Mission régionale d'autorité environnementale  
ÎLE-DE-FRANCE

**Avis délibéré  
sur le projet de construction d'une centrale  
photovoltaïque au sol  
Gouaix (77)**

**N° APJIF-2025-059  
du 18/06/2025**

Figure 13 : Implantation de la centrale selon le scénario n°3 par rapport au milieu naturel (source : Étude d'impact, p. 148)

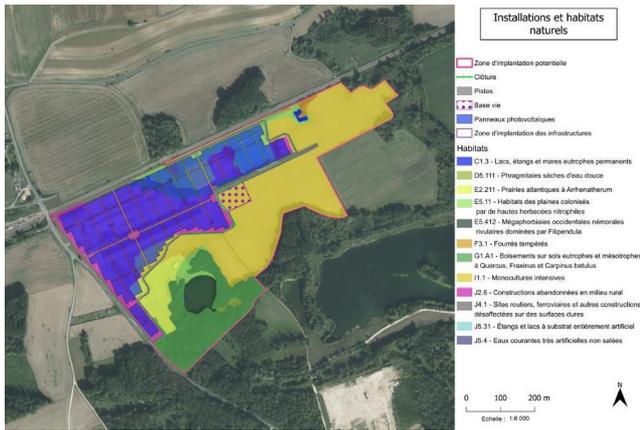
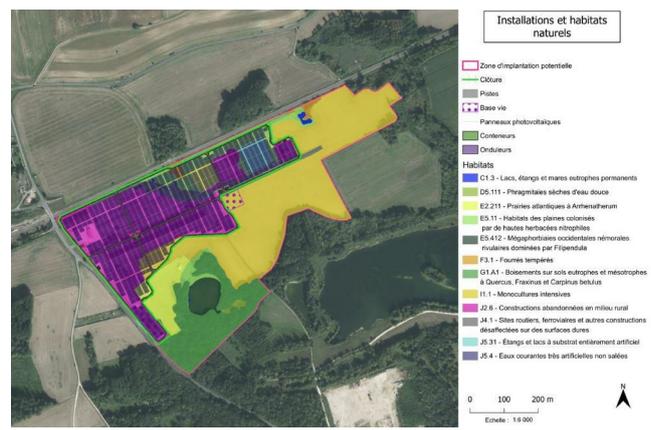
Par ailleurs, la réalisation du projet prévoit la démolition de la quasi-totalité des bâtiments présents sur la parcelle et la conservation de la dalle béton existante. Or, le choix de ce parti d'aménagement ne fait l'objet d'aucune analyse détaillée et ni de justification, permettant d'appréhender sa pertinence globale eu égard à ses incidences en termes d'émissions de GES et d'imperméabilisation des sols. L'Autorité environnementale fait remarquer que la recherche de solutions alternatives à la démolition aurait pu éclairer sur l'existence ou non d'un potentiel de réhabilitation ou de transformation de certaines composantes du bâti, et l'intérêt éventuel au regard du projet (intégration éventuelle des postes de transformation et de livraison) et qu'une désimperméabilisation de la parcelle aurait peut-être permis une meilleure gestion des eaux pluviales et la préservation de continuités écologiques.

**(5) L'Autorité environnementale recommande d'analyser les alternatives à la démolition des bâtiments du site et de justifier le parti du projet au regard des enjeux sur la biodiversité et le climat (émissions de gaz à effet de serre) de conserver la dalle béton existante plutôt que de la désimperméabiliser.**

Figure 17 : Carte de synthèse des enjeux écologiques de la ZIP (source : Étude d'impact, p.47)

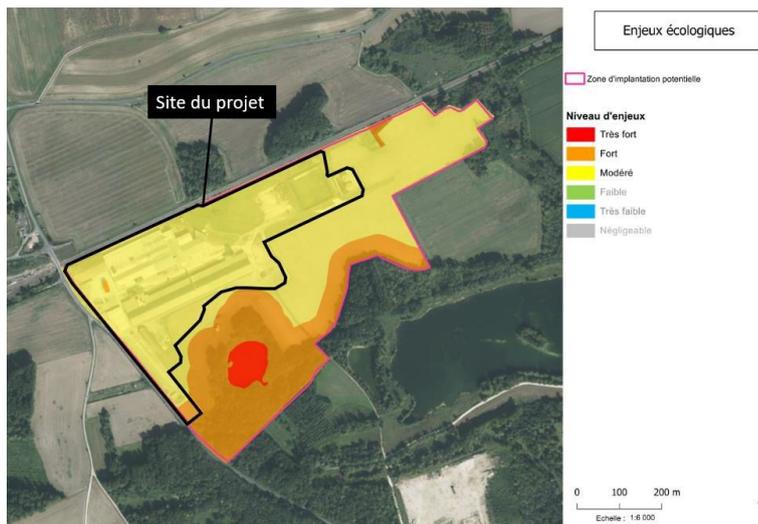
enregistrés). Deux espèces protégées d'amphibiens, deux de reptiles et trois d'orthoptères ont également été recensées. D'après l'analyse proposée par le dossier, les zones qui présentent les enjeux les plus forts sont : la mégaphorbiaie, un bâtiment administratif abandonné, les boisements et leurs bordures (comportant des zones prairiales et des phragmitaies sèches), ainsi que les fourrés situés à l'est de la ZIP (cf figure 17).

L'Autorité environnementale souligne le bien-fondé de la démarche d'évitement des zones à plus forts enjeux écologiques menée dans le cadre de la conception du projet (limitation de l'emprise d'implantation de la centrale et évitement du fossé en lisière nord ainsi que conservation du bâtiment administratif) qui permet de diminuer significativement les incidences sur la biodiversité du projet. De nombreuses mesures de réduction « classiques » sont prévues par le maître d'ouvrage en phase chantier : adaptation du calendrier, gestion des espèces exotiques envahissantes végétales, évitement par la géographie des emprises notamment pour une base vie, dispositifs de lutte contre la pollution accidentelle, clôture perméable à la petite faune et barrières semi-perméables anti-retour. La mise en place d'un plan de gestion écologique sur l'ensemble des 36 ha de la ZIP pendant l'exploitation de la centrale est également prévu et consiste à : convertir les parcelles agricoles en prairies, à ne pas avoir recours à des produits phytosanitaires pour l'entretien, planter une haie sur 400 m de linéaire et des bosquets arbustifs sur 0,25 ha, restaurer hydrologiquement et écologiquement la mégaphorbiaie, réaménager la mare en faveur de la biodiversité. Une mesure d'accompagnement, consistant en l'aménagement de 3 hibernaculums pour la faune, est par ailleurs définie. Le suivi par un écologue du chantier, ainsi que le suivi écologique de l'exploitation sur 30 ans, sont également prévus et leurs calendriers prévisionnels renseignés (Étude d'impact, p.221-222). Toutefois, les mesures d'évitement et de réduction prévues dans le cadre du projet doivent être définies plus précisément (notamment leurs modalités de mise en œuvre) et sur la base de ces mesures mieux définies, il convient d'analyser de façon précise leurs effets et les potentielles incidences résiduelles du projet sur la biodiversité, et le cas échéant de les renforcer par la désimpermeabilisation partielle du site entre les panneaux.

#### **(6) L'Autorité environnementale recommande :**

- de définir plus précisément les mesures d'évitement et de réduction des impacts du projet sur la biodiversité ;
- d'analyser, sur la base d'un argumentaire robuste, les effets de ces mesures et les effets résiduels.

Figure 18 : Carte de localisation des mesures de compensation (Source: Étude d'impact, p.214)

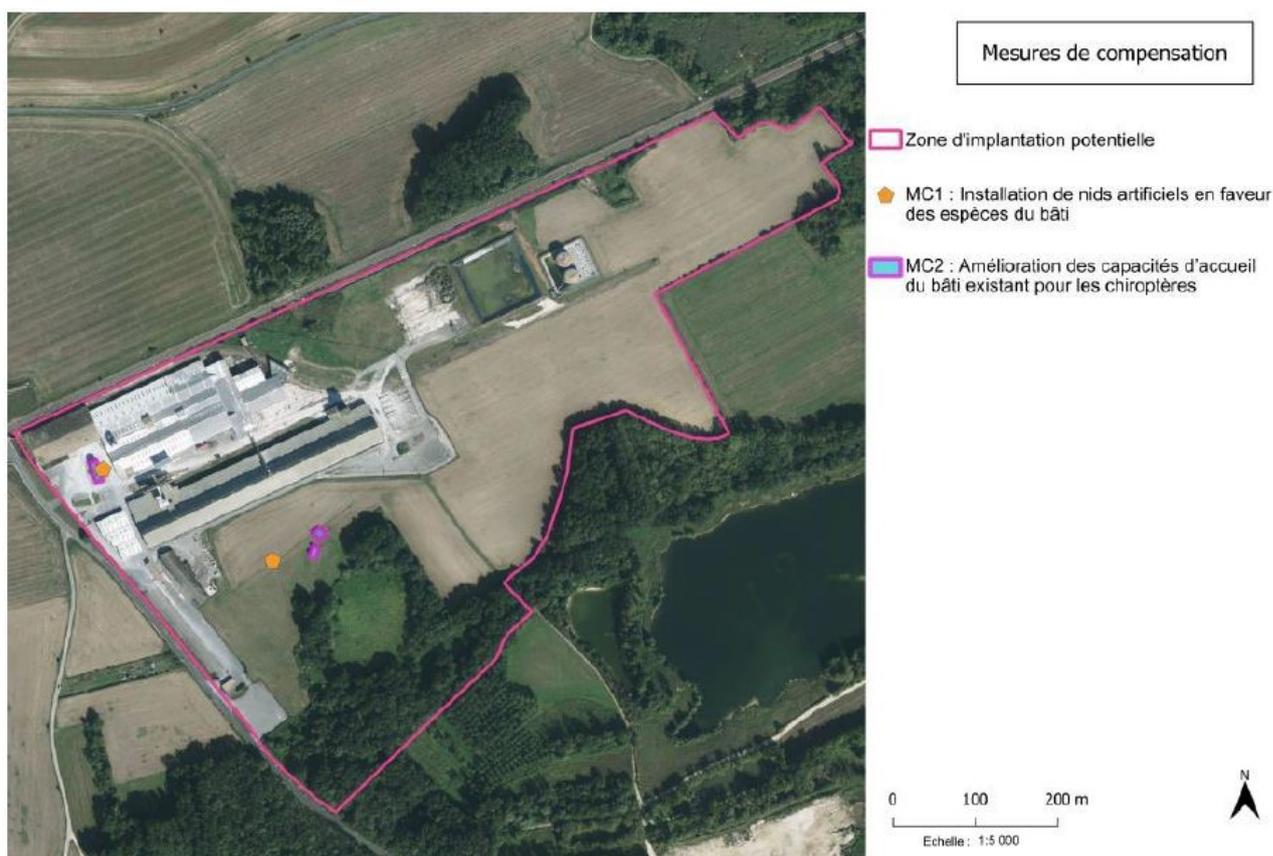
Après la mise en œuvre de ces deux mesures, l'étude d'impact estime que « les mesures de compensation sont jugées suffisantes pour permettre un bon état de conservation des espèces protégées à long terme au sein de la ZIP. » (p.205) et que l'impact global du projet sur la biodiversité est « positif » (p.246), en mettant notamment en avant les mesures de gestion écologique mises en œuvre en dehors de la centrale qui permettraient d'améliorer les fonctionnalités écologiques du secteur. L'évaluation des incidences du projet sur les espèces et les habitats des sites Natura 2000 présents dans un rayon de 10 km autour du site (VNEI, p.197-206) conclut également qu'ils seront « négligeables » (VNEI, p.206).

Le dimensionnement des mesures compensatoires ne s'appuie pourtant pas sur un argumentaire démontrant l'équivalence fonctionnelle et l'absence de perte nette de biodiversité. La présentation des mesures (p.210-216) ne répond pas à l'attendu d'une analyse approfondie et robuste telle qu'elle aurait pu être conduite en suivant le guide présentant l'approche standardisée du dimensionnement de la compensation écologique<sup>16</sup> du Commissariat général au développement durable.

(7) L'Autorité environnementale recommande, pour toutes les espèces protégées fréquentant le site :

- de démontrer l'absence d'effets résiduels significatifs sur la biodiversité ainsi que l'absence de tout risque d'atteinte à ces espèces et leurs habitats après la mise en œuvre des mesures d'évitement et de réduction prévues ;
- à défaut d'une telle démonstration et en l'absence de mesures d'évitement et de réduction envisageables, de prévoir les mesures de compensation nécessaires, à inscrire s'agissant des espèces protégées dans le cadre de la demande de dérogation à l'interdiction de destruction des espèces protégées qui devra être sollicitée.
